MINE DE FER DU LAC BLOOM

AUGMENTATION DE LA CAPACITÉ D'ENTREPOSAGE DES RÉSIDUS ET
STÉRILES MINIERS

**QUESTIONS COMPLÉMENTAIRES DU
BAPE (DQ16) – 9 DÉCEMBRE 2020**

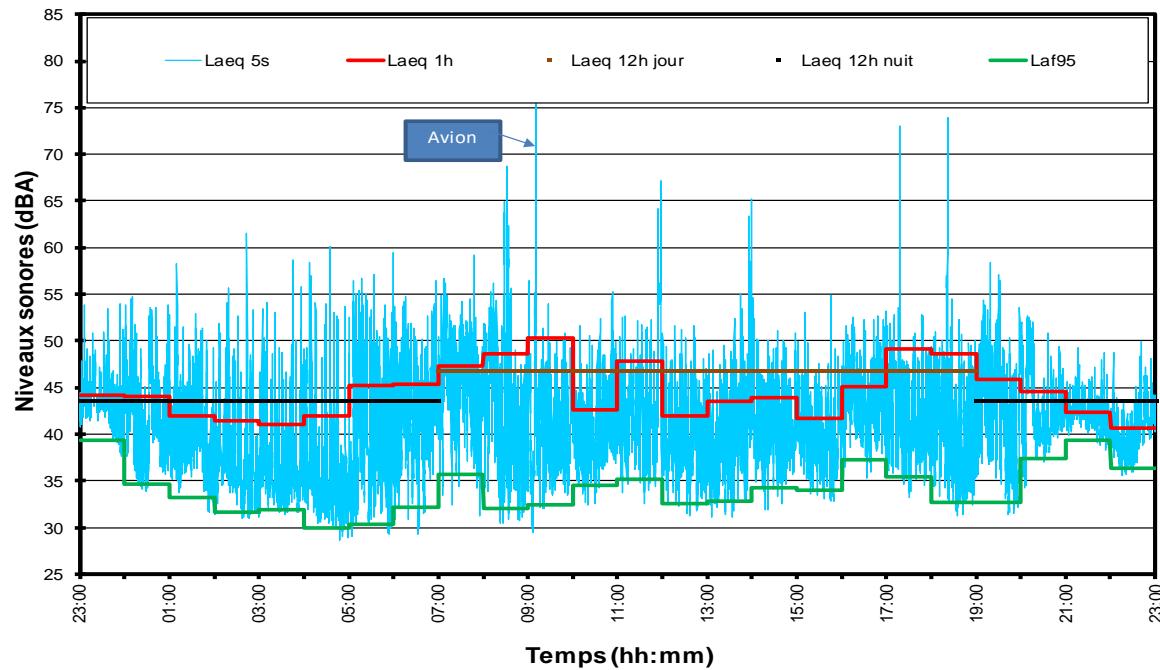
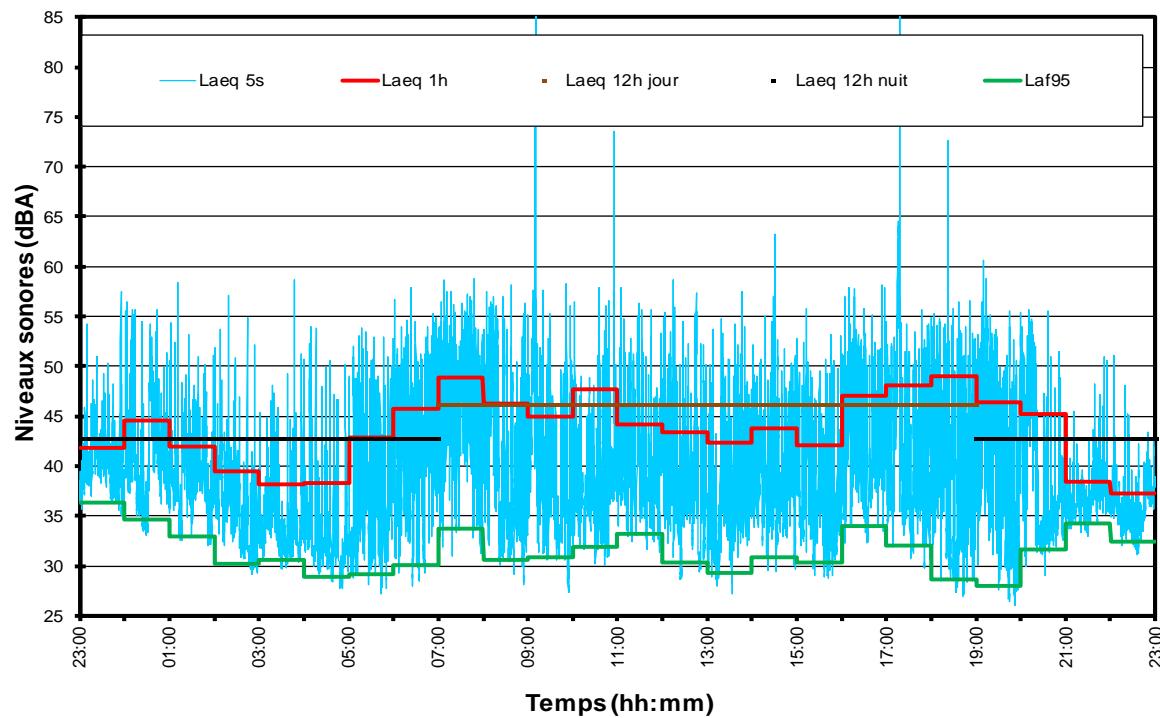
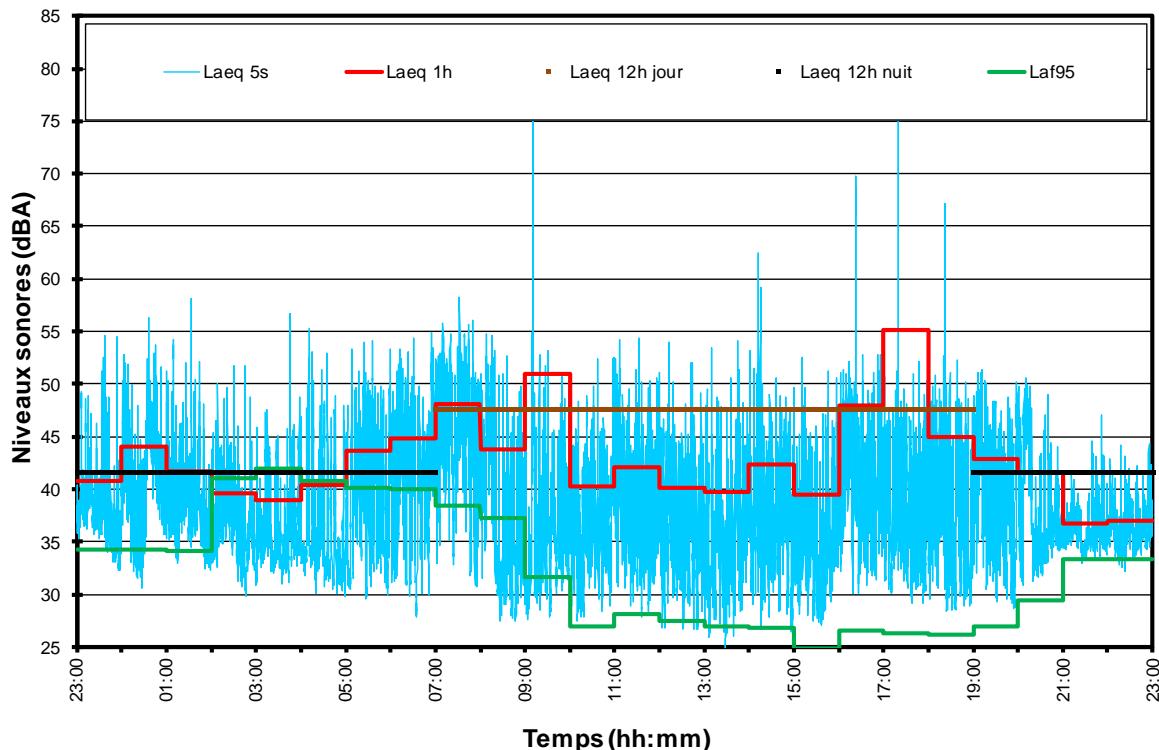
QC-6 Veuillez déposer les valeurs de bruits résiduels mesurés aux quatre récepteurs lors de l'établissement des conditions actuelles pour la modélisation de la propagation sonore (PR5.7, Annexe 9, p.4).

Les valeurs de bruits résiduels mesurés aux quatre récepteurs sont présentées ci-dessous sous forme de graphiques. Le niveau de bruit se lit sur l'axe de gauche en dBA. La courbe en bleu pâle représente le niveau de bruit moyen sur une période de 5 secondes. Les pointes de bruit sont principalement causées par le passage de véhicules sur la route avoisinante. La courbe rouge représente la moyenne de bruit de chaque heure de la journée. Tandis que les courbes brunes et noires indiquent le niveau de bruit moyen en période de jour et de nuit respectivement. Finalement, la courbe verte montre le niveau de bruit statistique 95 % pour chaque heure de la journée. Ce dernier indicateur de bruit (L_{af95}) est le niveau de bruit auquel le bruit instantané excède ce niveau pendant 95 % du temps. Il s'apparente au bruit de fond du secteur.

BBA/TECHNICAL NOTE :
INCREMENTAL HAULING
COST

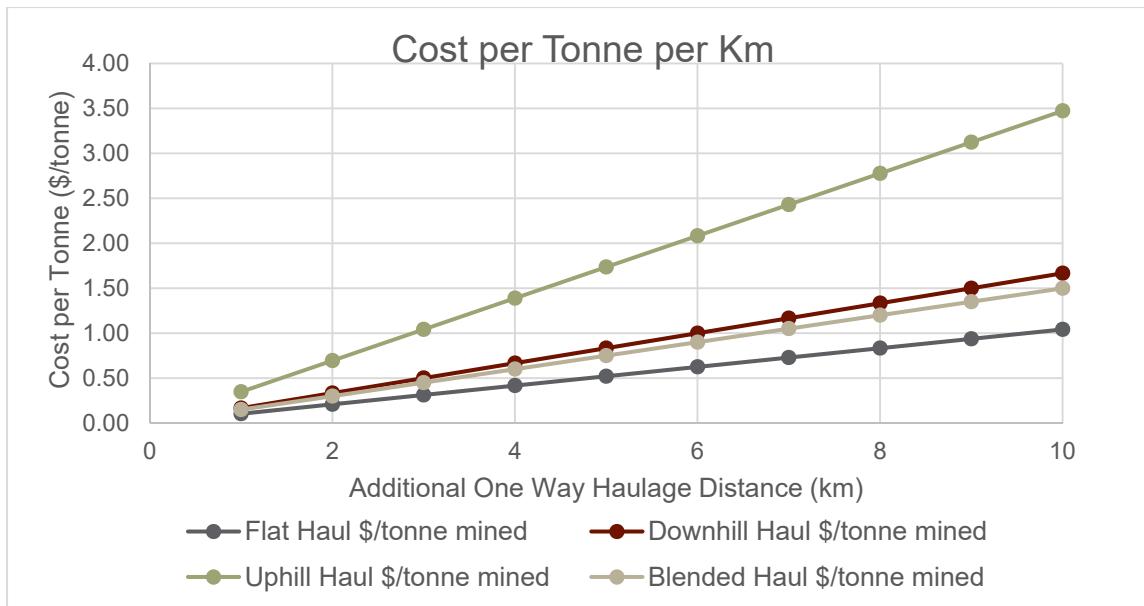
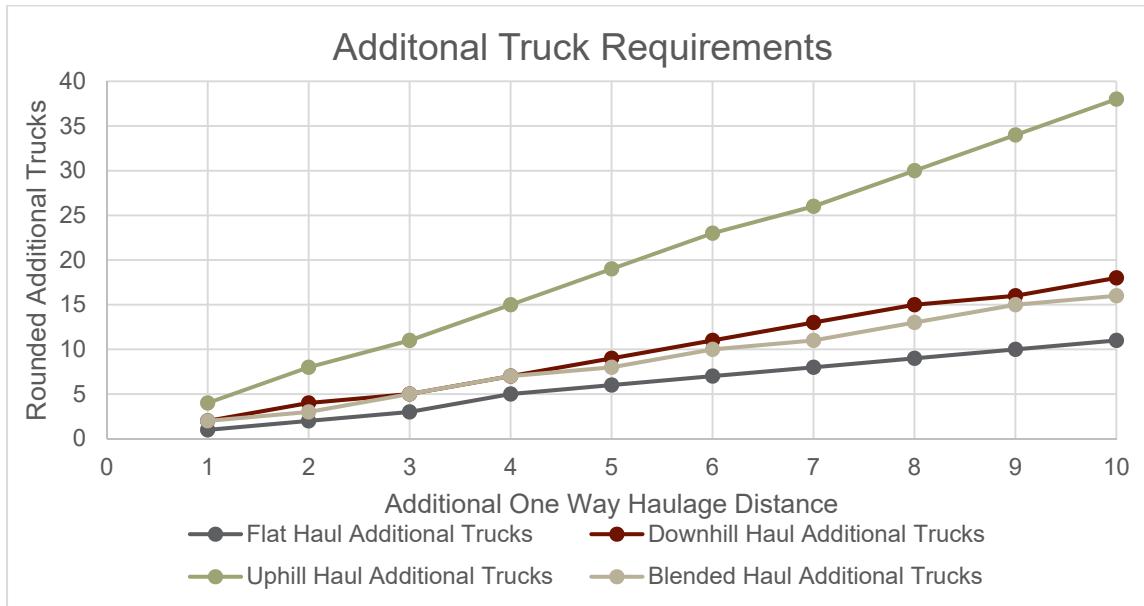
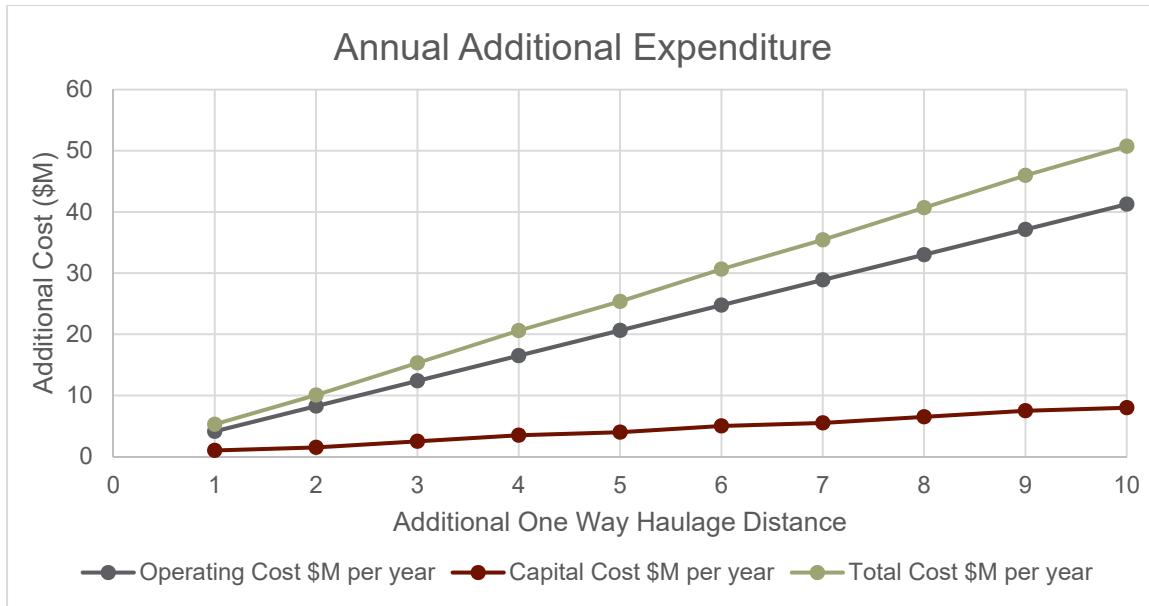
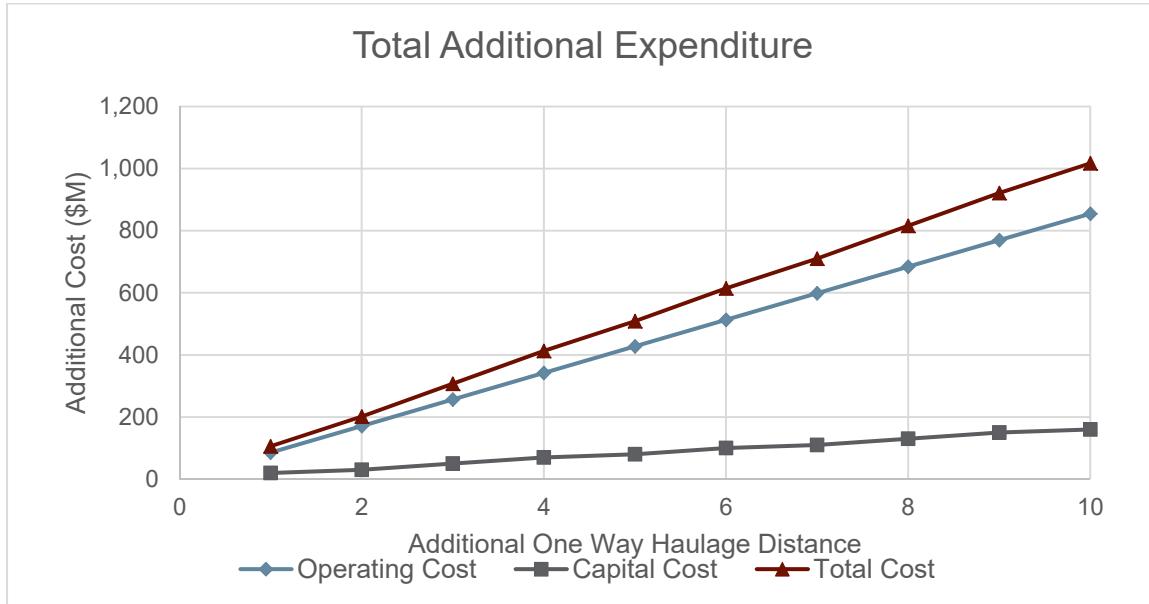
QC-1 *Est-ce qu'une analyse économique coûts/bénéfices permet de supporter les critères de 10 km comme distance maximale à respecter pour l'entreposage des stériles et des résidus miniers transportés par camion et de 15 km pour le transport des résidus miniers par pompage ? Si oui, veuillez déposer cette étude ?*

Une analyse a été réalisée par la firme BBA en 2018, pour les stériles miniers, laquelle est disponible à l'Annexe A. Les coûts d'entreposage des stériles en fonction de la distance d'entreposage par rapport à la fosse y sont présentés par incrément de 1 km, et ce, jusqu'à 10 km de la fosse. Selon l'étude, une distance de 10 km représenterait un coût supérieur à un milliard de dollars de transport de stériles au projet. Basé sur les données de cette étude, l'entreposage de stériles à une distance de 10 km de la fosse aurait pour effet d'ajouter plus de 700 M\$ au projet actuel. Afin de maintenir la viabilité opérationnelle du projet tel que prévue au plan minier de 2019, l'utilisation d'une distance de 10 km pour l'entreposage de stérile aurait ainsi pour conséquence de diminuer le tonnage de la réserve de minerai de fer exploitable du plan minier de l'ordre de plus de 5 % par rapport à l'utilisation de la halde prévue dans le projet soumis au MELCC en 2019, laquelle se trouve à une distance d'environ 2,7 km par rapport à la fosse (aux points centraux des emplacements).

Figure 1 shows that 1 km of additional haul road would cause an increase in cost of between \$0.10-0.35/t. Considering that the base cost per tonne is approximately \$2.85/t, this represents an increase of 4% to 12% in waste mining costs, which would have significant impact on the mining reserves.

Figure 2 shows that for 1 km of additional haul road, approximately 1 to 2 additional haul trucks would be required. These haul trucks would burn around 1.5 million litres of diesel per year, themselves having an impact on the environment.

Figure 3 and Figure 4 show that there exists substantial financial resources and incentives to place the storage stockpiles as close to the mine entrances as feasible.
